OGGETTO: [ID\_VIP: 4285] Procedimento di verifica di assoggettabilità a V.I.A ai sensi dell'art. 19 del D.Lgs 152/2006 e ss.mm.ii. relativo al progetto preliminare per la riqualificazione e la gestione del porto turistico di Villanova di Ostuni - Proponente: C.R. Costruzioni S.r.l. -

Parere regionale di assoggettabilità a valutazione di impatto ambientale.-

**Parere definitivo espresso nella seduta del 14/05/2019**

**Oggetto:** Porto turistico di Villanova di Ostuni - Progetto preliminare per la riqualificazione e la gestione

Figura 34. Localizzazione dell'area di deposito e delle aree di controllo

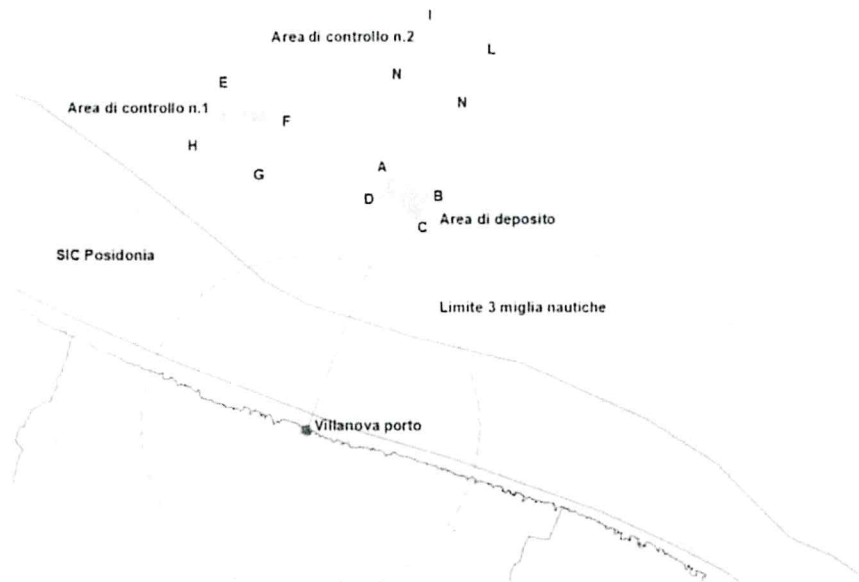
Inoltre, come rilevabile dalla figura n. 34 (cfr. pag. 60 di 215 dello Studio Preliminare Ambientale, riportata di seguito) le aree di controllo n. 1 e 2 risultano essere state definite dal proponente non proprio coerentemente rispetto al carattere discendente delle correnti dallo stesso indicate – lungo la costa adriatica (direzione NO-SE) –. Per cui considerata la presenza del posidonieto SIC IT9140005 Torre Guaceto e Macchia San Giovanni nonché, tra l'altro, anche dell'AMP di Torre Guaceto, sarebbe più coerente che fossero state previste due aree di controllo posizionate una tra il posidonieto e l'area di deposizione e l'altra verso SE.
